兵马俑专用线公路改扩建工程  
两阶段施工图设计

审查咨询报告

华设设计集团股份有限公司

二〇二三年四月

## 3、总体设计

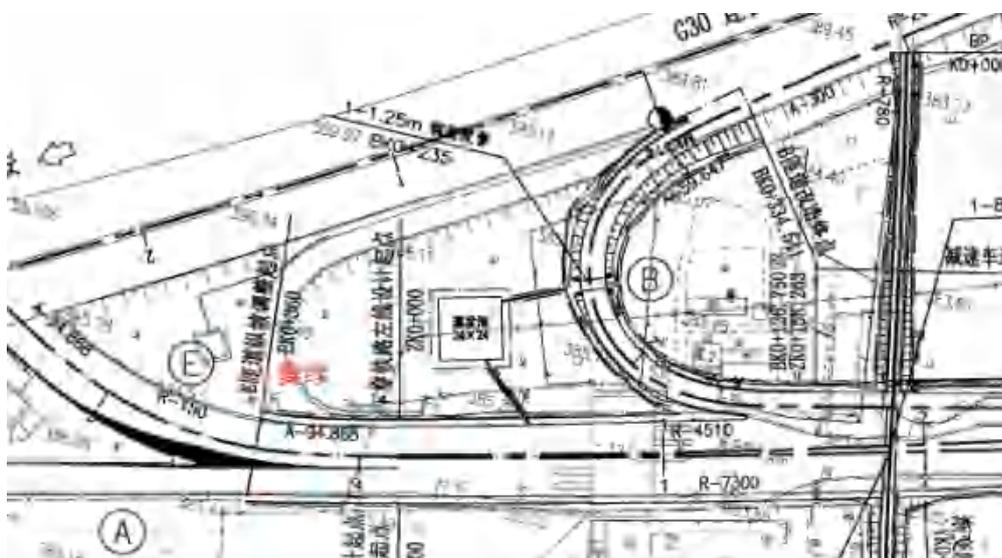
- 1) 应补充项目用地与土地预审符合情况，结合土地预审意见节地用地措施及路线方案优化调整情况。
- 2) 设计说明中补充相关专题结论以及设计相应措施。
- 3) 补充附件（批复、协议、回函及纪要等）。
- 4) 总图中补充控制点、曲线要素、用地界、境界、分带以及开口位置。
- 5) 原有B匝道建议路面拆除复绿。

- 6) 建议蒸发池与陇海铁路箱涵顶进基坑结合，节约造价。

7) 建议K5+760向大桩号移至K5+820, 向大桩号移动60米, 虽然通道稍有加长增加, 但减少120米改路, 如造价变化不大, 建议减少沿线群众绕行距离。

8) K5+440处改路应考虑纵向涵, 或调整蒸发池, 沿线应细化, 下穿通道的排水沟与路基边沟、蒸发池的标高的衔接, 确保通道不积水, 建议在蒸发池中标注底标高和进水口标高, 便以便核查。

9) 图面错误: 总体图中未示意跨越陇海铁路构筑物, 路线图1-23米框架桥错误, 进行复核, 并标注图例。

10) 陇海铁路箱涵顶进基坑弃方约1万, 本项目未设弃土场, 建议在路基填方利用, 以节约造价。

#### 1、兵马俑立交

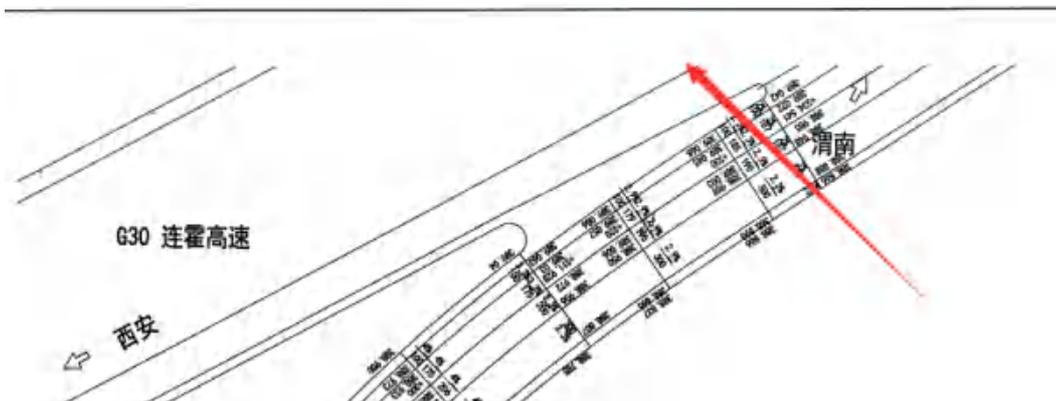
既有兵马俑互通式立交为连霍高速公路与兵马俑二级专用公路之间交通转换的一般服务型立交，项目改建后，收费站位置调整，该互通由一般互通互通式立体交叉调整为枢纽互通式立体交叉。

咨询认为：原则同意采用充分利用既有的单喇叭互通匝道方案，现有兵马俑立交功能将转变为枢纽立交，主流向为兵马俑景区往西安方向和西安往兵马俑景区，分别为1474pcu/h和1446pcu/h，采用双车道匝道标准，环形匝道将原由双车道匝道采用标线设置为单车的匝道，为尽量利用既有工程，进出口未按主线分合流形式设置。需对兵马俑立交进行适应性评价以及交通安全性评价，并结合交通安全评价专题报告设置完善、醒目的标志、标线和警示、诱导设置。具体意见如下：

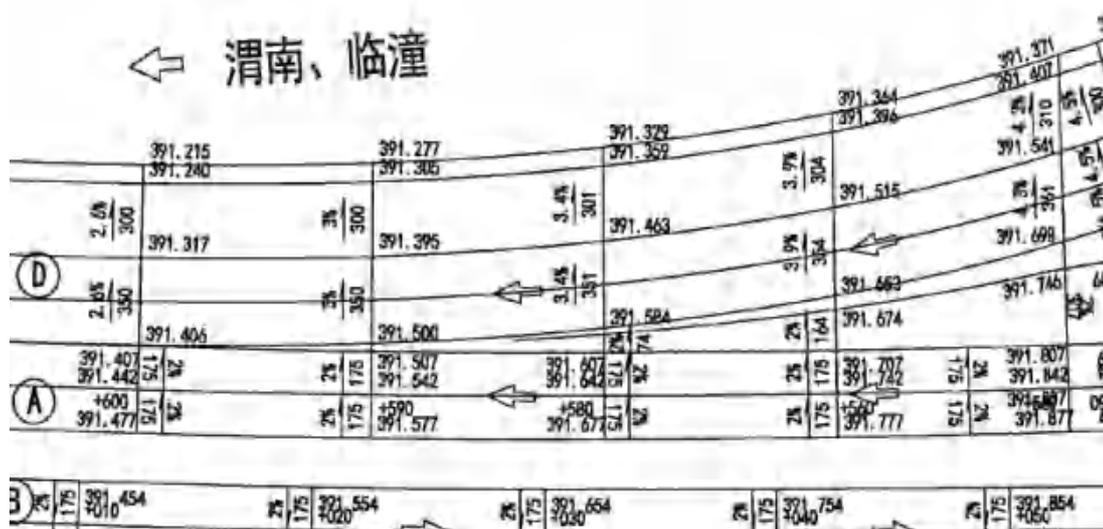
本次改扩建工程，为解决临潼城区北部、渭北工业园区车辆上下高速，在与S108交叉处增设临潼北互通式立交。立交采用迂回的三叉T形，匝道下穿主线。

咨询认为：立交形式基本合适、工程规模基本合理。具体意见如下：

- 1) 建议调整B、C匝道接线处平纵面，以改善C匝道CK0+180凸形竖曲线以及C匝道3.74%的纵坡。
- 2) 临潼北B、C匝道下穿主线，应对视距进行验算以便核查。
- 3) D匝道纵坡3.92%建议控制至3.5%以内。
- 4) A匝道与D匝道连接处设置了路脊线。建议增加D匝道缓和曲线长度，取消路脊线，便于施工控制。

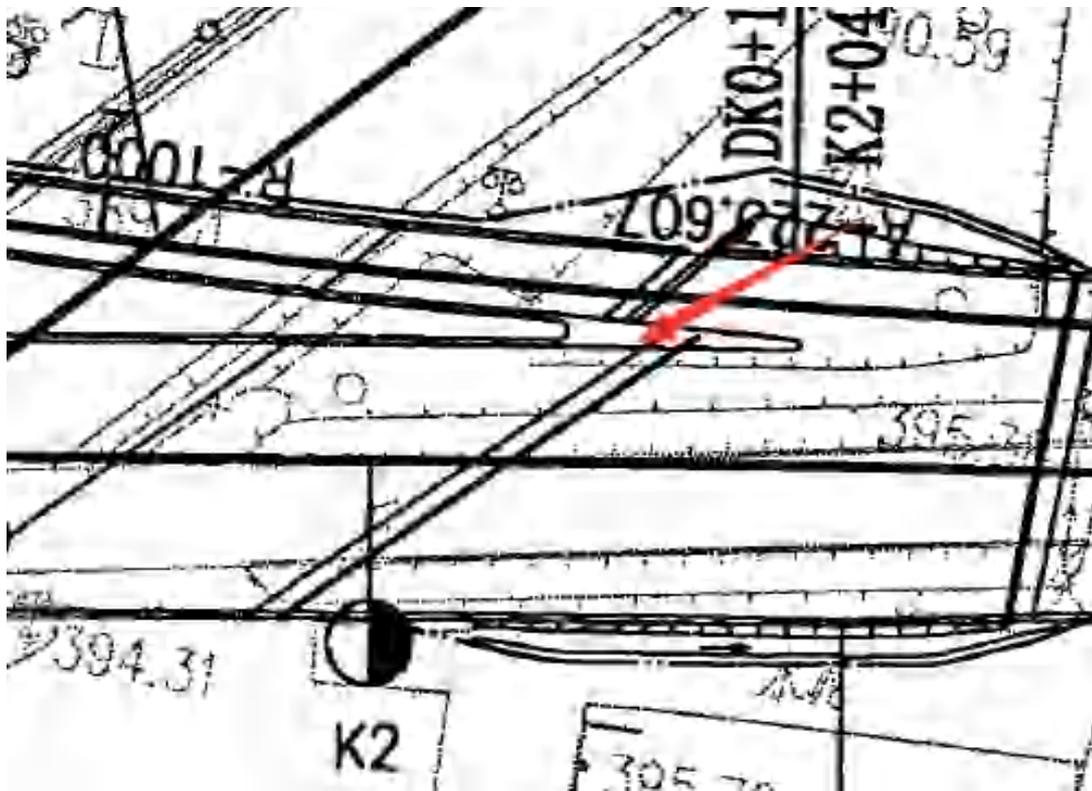
5) D匝道与主线之间桥梁距离较近, 前后错开, 锥坡设置建议统一考虑, 且改路与D匝道桥的锥坡冲突, 建议优化改线或者桥台形式。

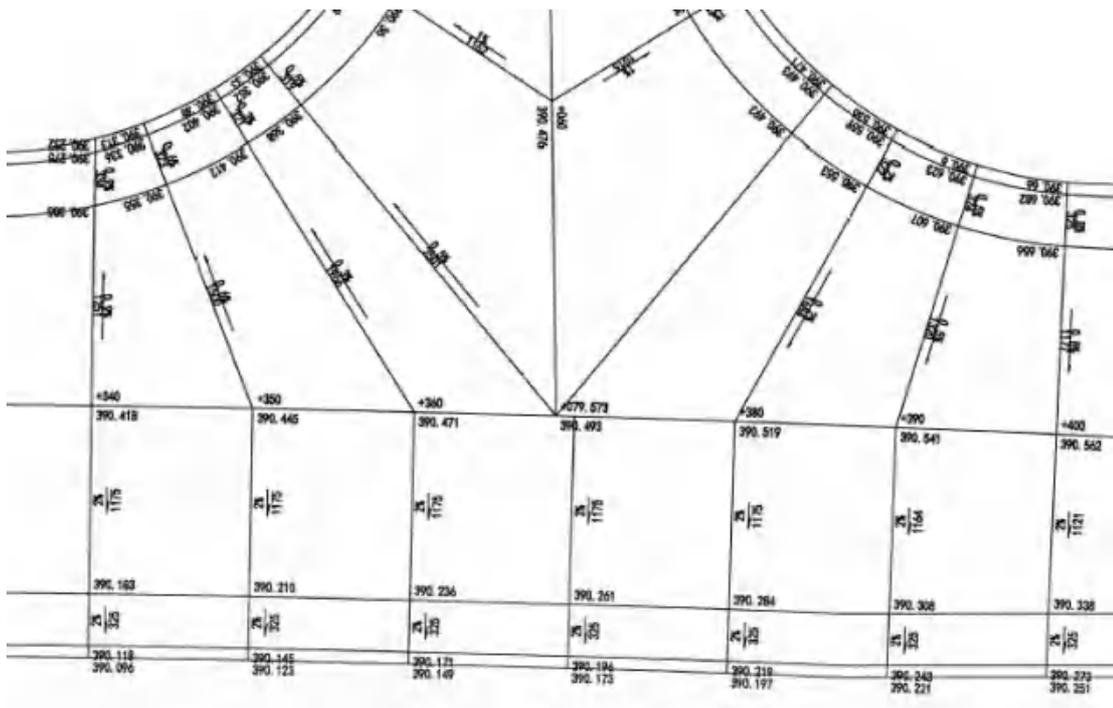
6) A匝道终点坡率应按被交路合成横坡计算, 终点平交口竖向设计建议不要改变既有G108主线横坡。

7) 改路建议采用单坡向C、D匝道，利用匝道边沟。并且应设置防撞护栏及隔离格栅与S108进行隔离，避免在该处形成新的平交口，下穿D匝道处视距不足，建议完善安全设施设置。

8) 核查C匝道CK0+380处排水设计。

## 7.2平面交叉

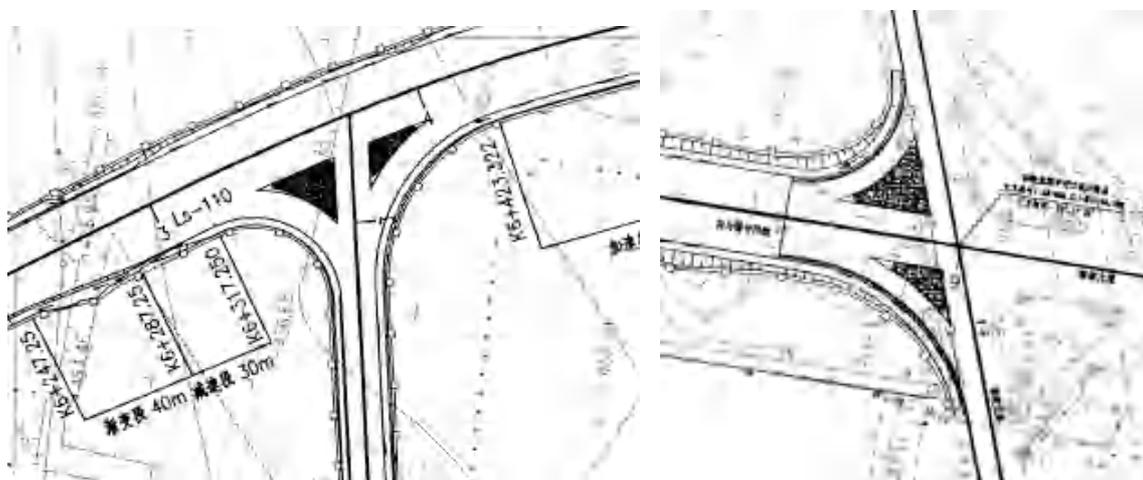
本项目共设置两处平交，分别为连接线-支线那个交口以及终点平交口。

咨询认为：平交形式基本合适、工程规模基本合理。具体意见如下：

1) 应按照编办完善文件，补充说明、平交一览表、平面布置图、平面设计图、竖线设计图等。同时应满足《公路路线设计规范》、《城市道路交叉口设计规程》【CJJ152-2010】相关要求，完善平面交叉口渠化设计和车道数，布设公交港湾等内容。
